PROTOKOLL ZUR PREISGERICHTSSITZUNG
am 28. und 29.11.2022

Nichtoffener Realisierungswettbewerb vorgeschaltetem Auswahl- / Losverfahren

Neubau Amtsgebäude 4, Landratsamt Tirschenreuth

1012

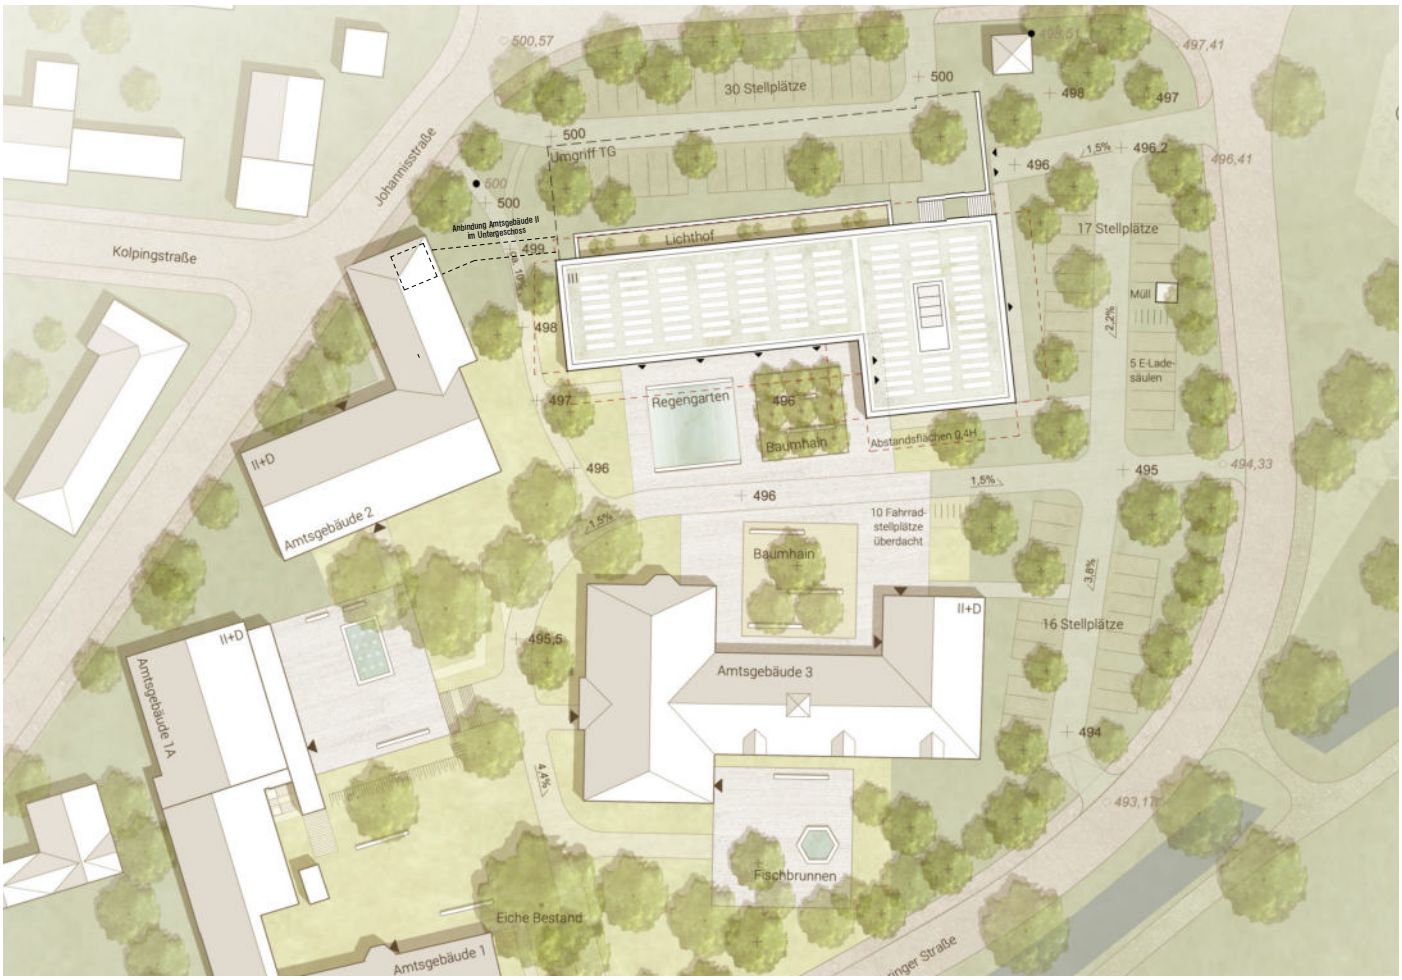
1012
Der einfache, winkelartige Flachdachbaukörper bildet keinen sinnfälligen Außenraum im Gegenüber zum Amtsgebäude 3. Die Erdgeschossgrundrisse weisen Mängel auf, die Flure der Obergeschosse sind schlecht belichtet.

1013

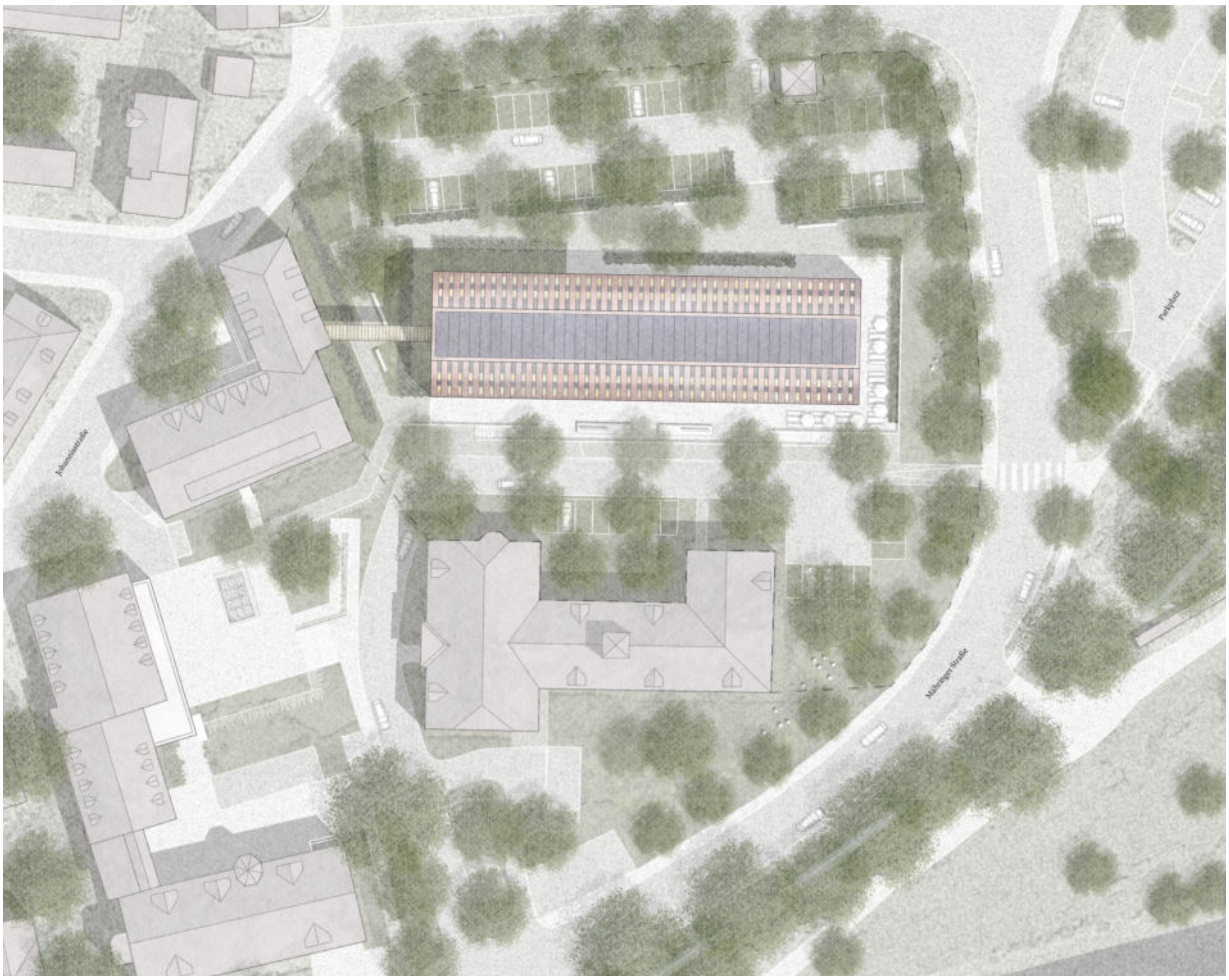
1013
Der langgestreckte, dreigeschossige, Baukörper kann weder in der Dimension, noch in der Formgebung und Materialität überzeugen. Der prägnante Sockel ist auf der unteren Ebene wenig einladend. Die Zufahrt der TG an dieser Stelle wird bemängelt.

1014

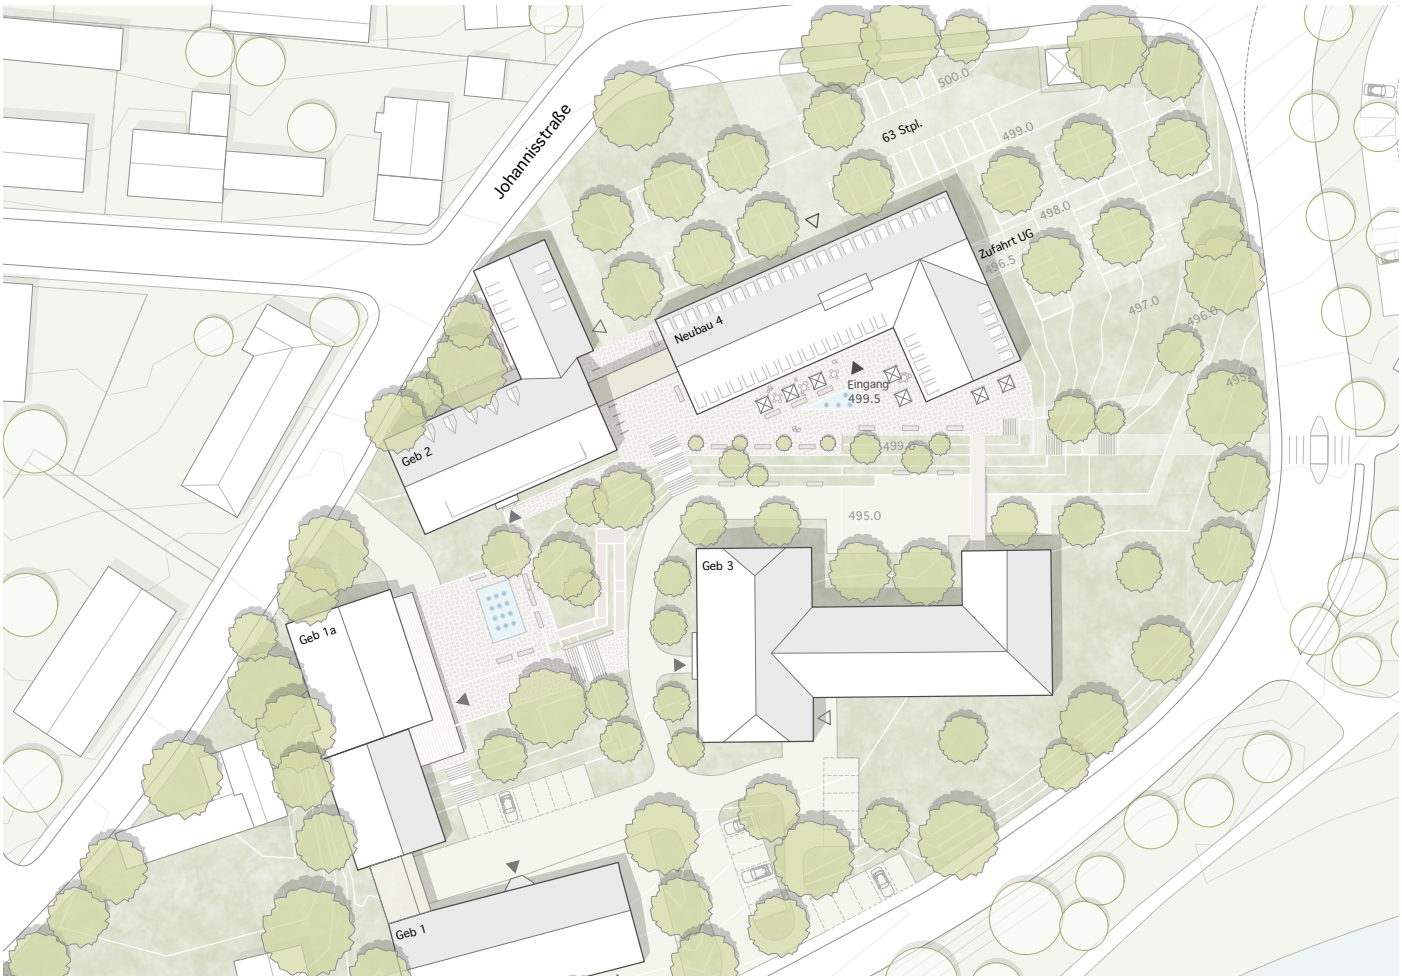
1014
Die Winkelform des Verwaltungsbaus in optischer Verlängerung des Amtsgebäudes 2 führt zu einem indifferenten Außenraum. Das Dachgeschoss mit den vielen Gauben ist baukörperlich unbefriedigend gelöst und innenräumlich problematisch.

1017

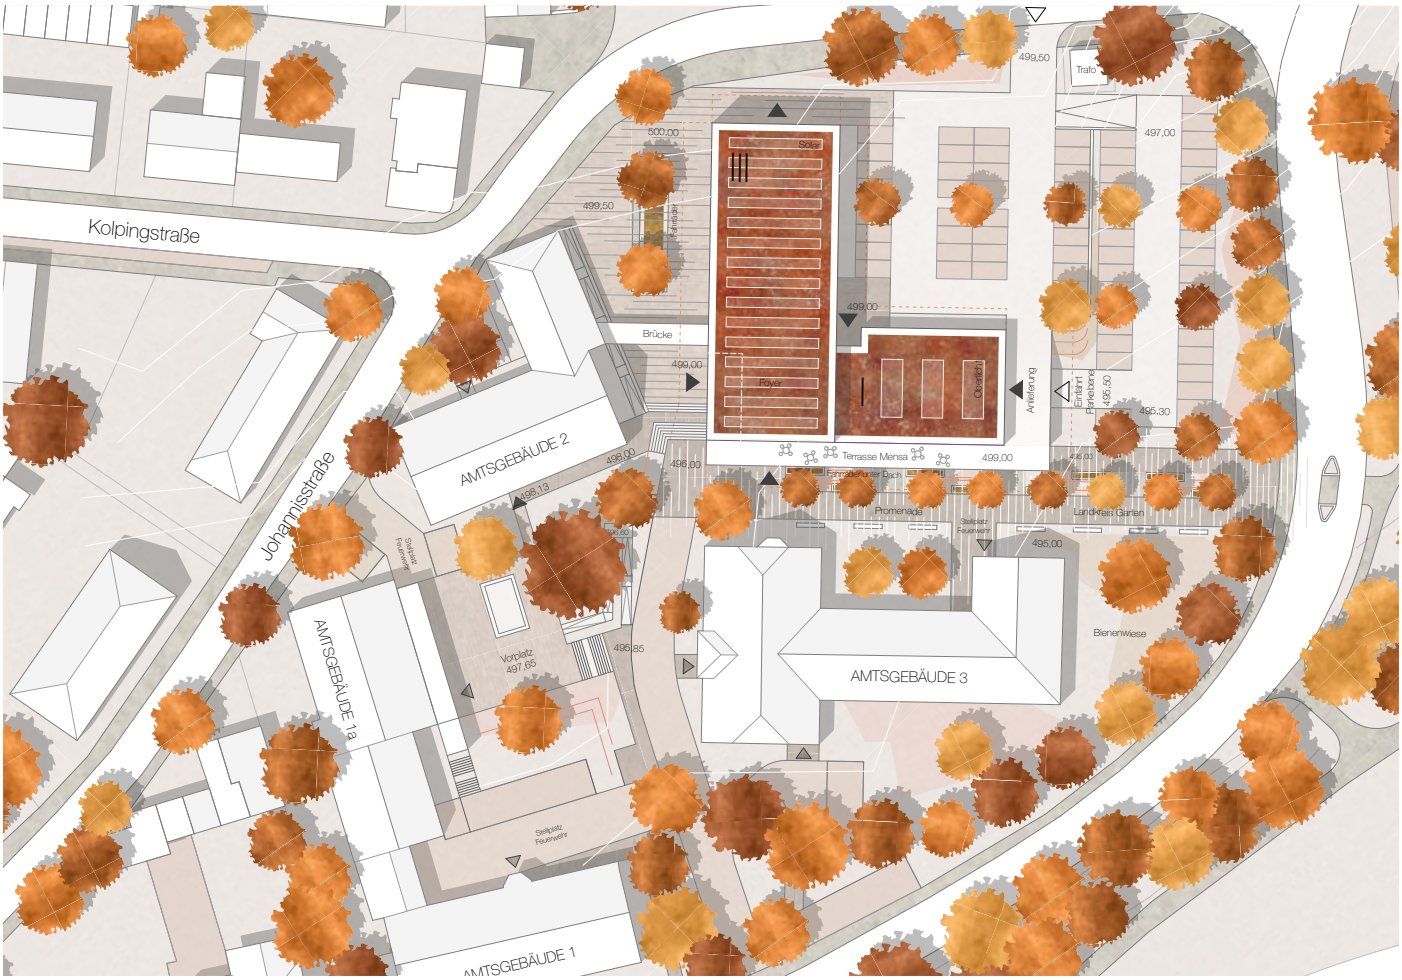
1017
Der dreigeschossig in Erscheinung tretende Baukörper wirkt in seiner Anmutung fremd im historischen Ensemble. Die Sockelgeschossebene ist wenig einladend und bildet kein angemessenes Gegenüber zum Amtsgebäude 3.

1019

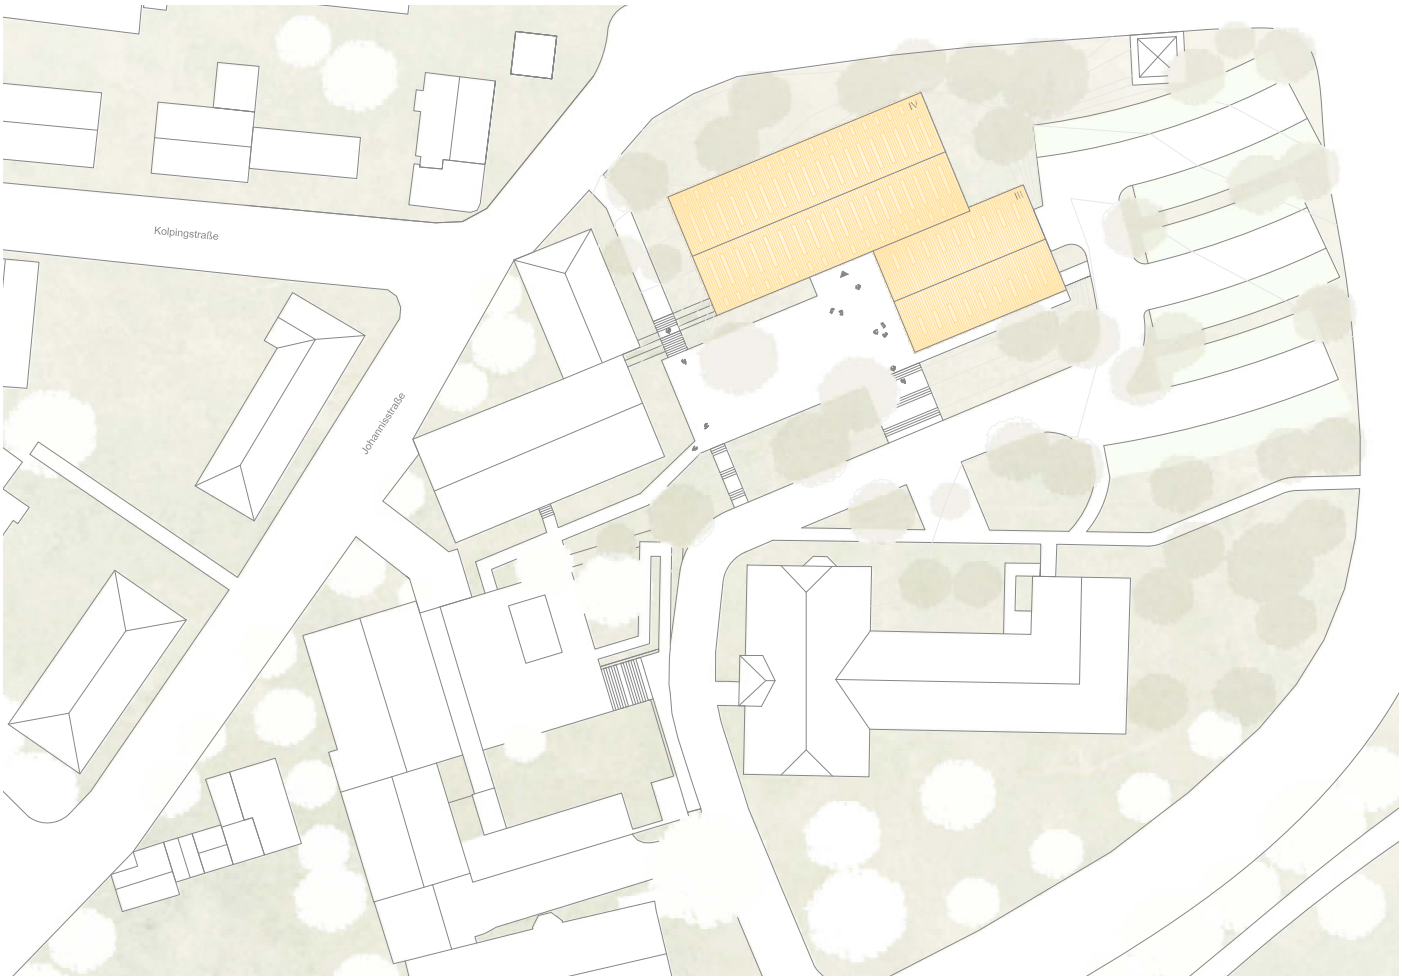
1019
Die durchaus maßstäblich gelungene Einfügung des Neubaus findet leider keine angemessene Antwort in den Grundrissen. Die barrierefreie Erschließung ist im Außenbereich nicht gut gelöst. Die Dachraumkubatur wirkt in Teilen überzogen.

1020

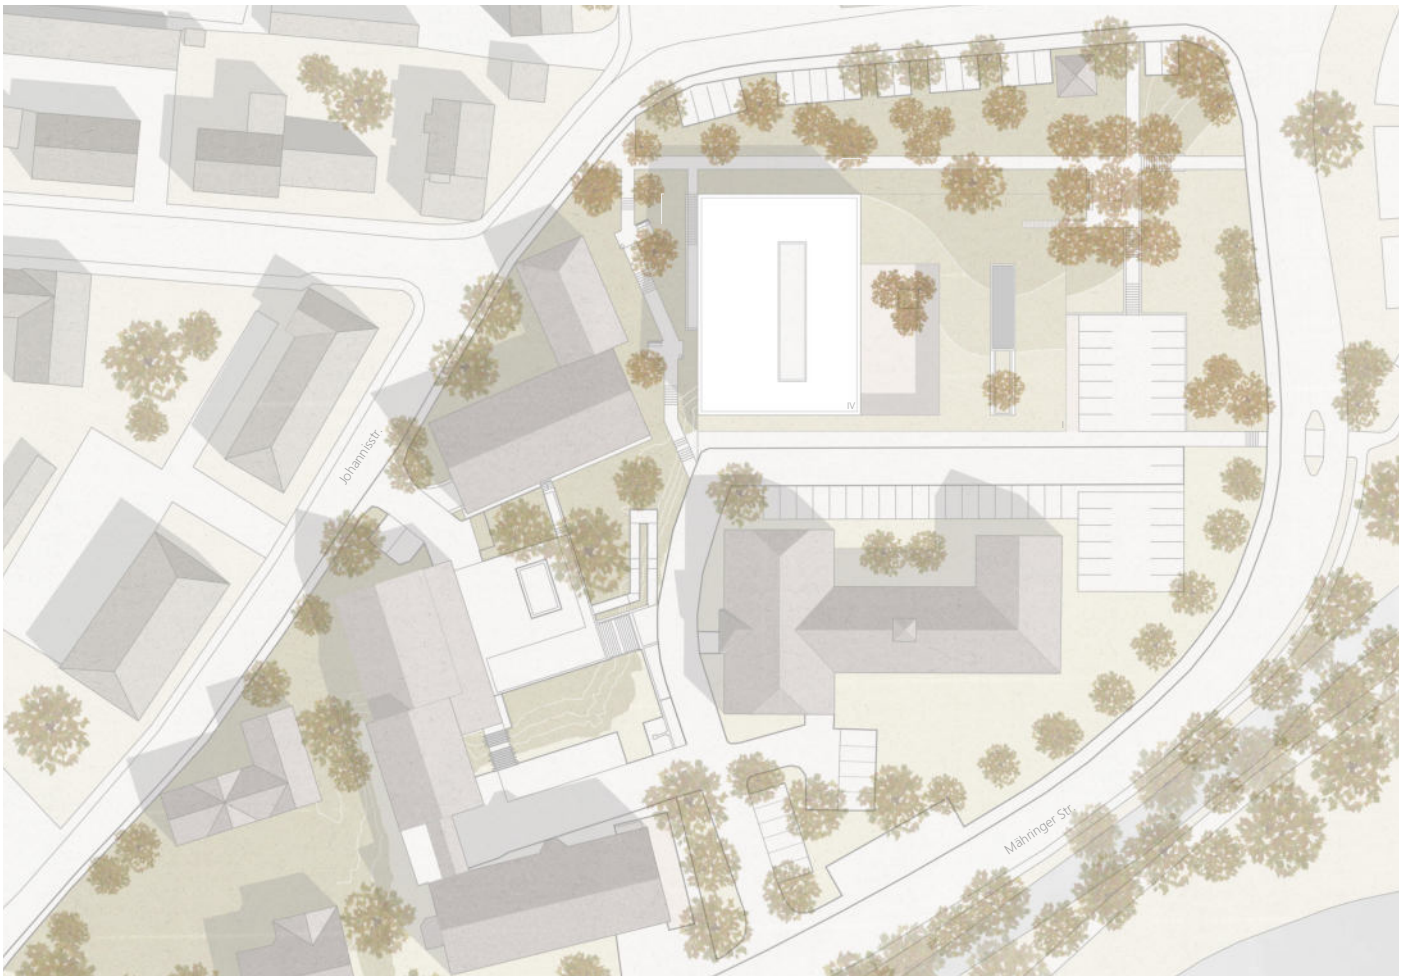
1020
Der wuchtige, viergeschossige, Baukörper sprengt den Maßstab an dieser Stelle. Die Fassadengestaltung wirkt überzogen, das „Brückenbogenmotiv" im Sockel unverständlich. Die Anbindung der Kantine ist nicht nachgewiesen.

1025

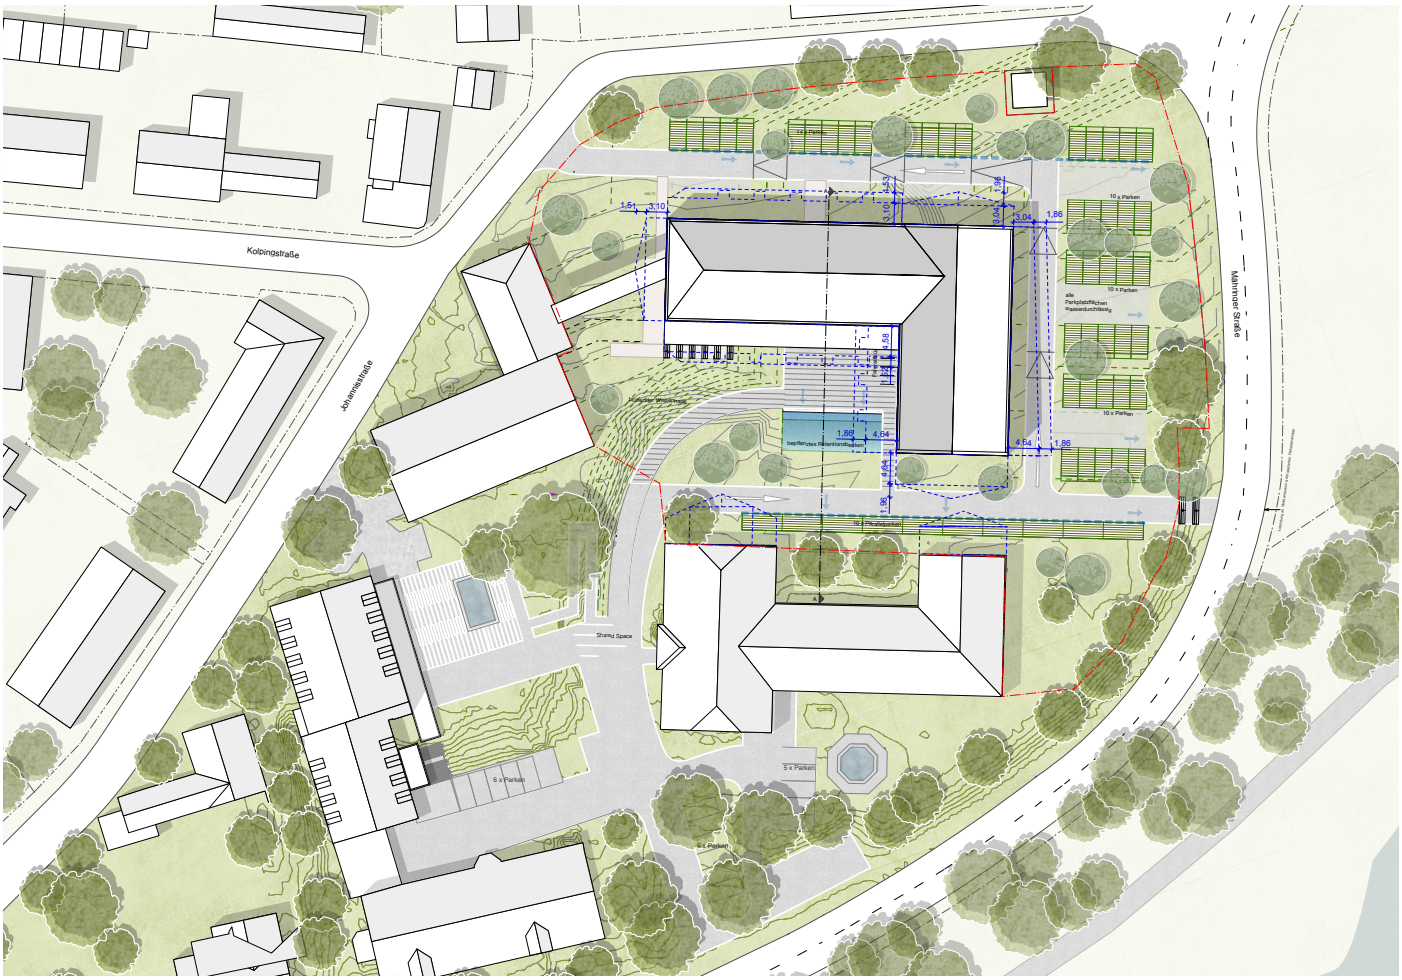
1025
Der dreigeschossige Winkelbau mit Satteldach kann weder städtebaulich noch baukörperlich überzeugen. Dunkle Flure und verschachtelte Räume bilden keine übersichtliche Grundrissstruktur.

1026

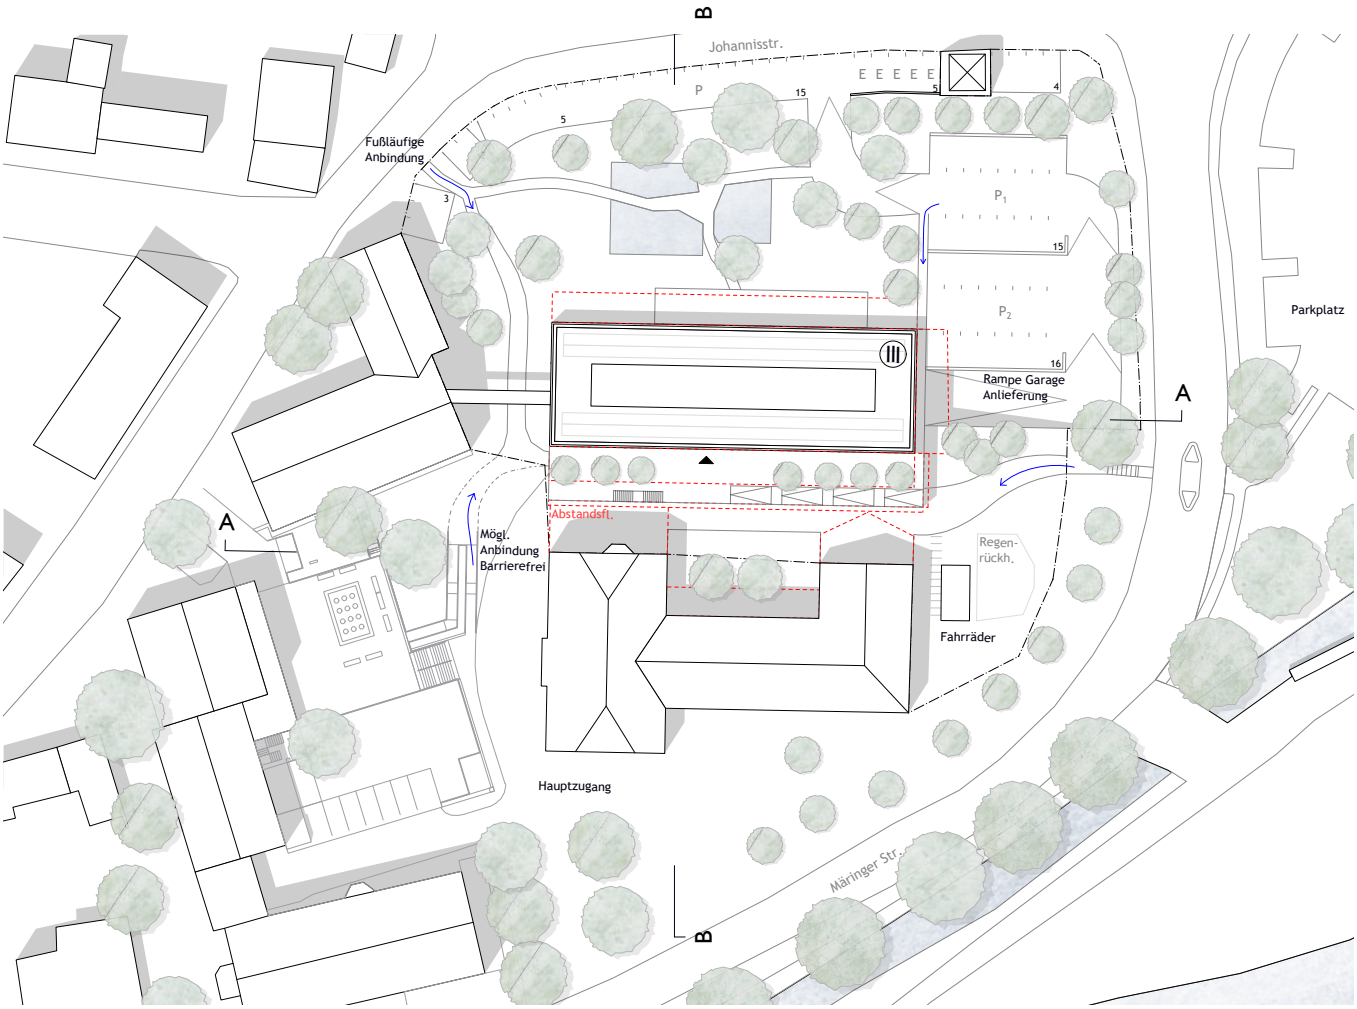
1026
Der Versuch, städtebaulich auf das Ämtergebäude 3 einzugehen, kann nicht überzeugen. Der halbgeschossig angehobene Baukörper blockiert den möglichen Außenraumbezug zum Amtsgebäude 3. Die Fassaden wirken „containerhaft" und sind dem Ort nicht angemessen.
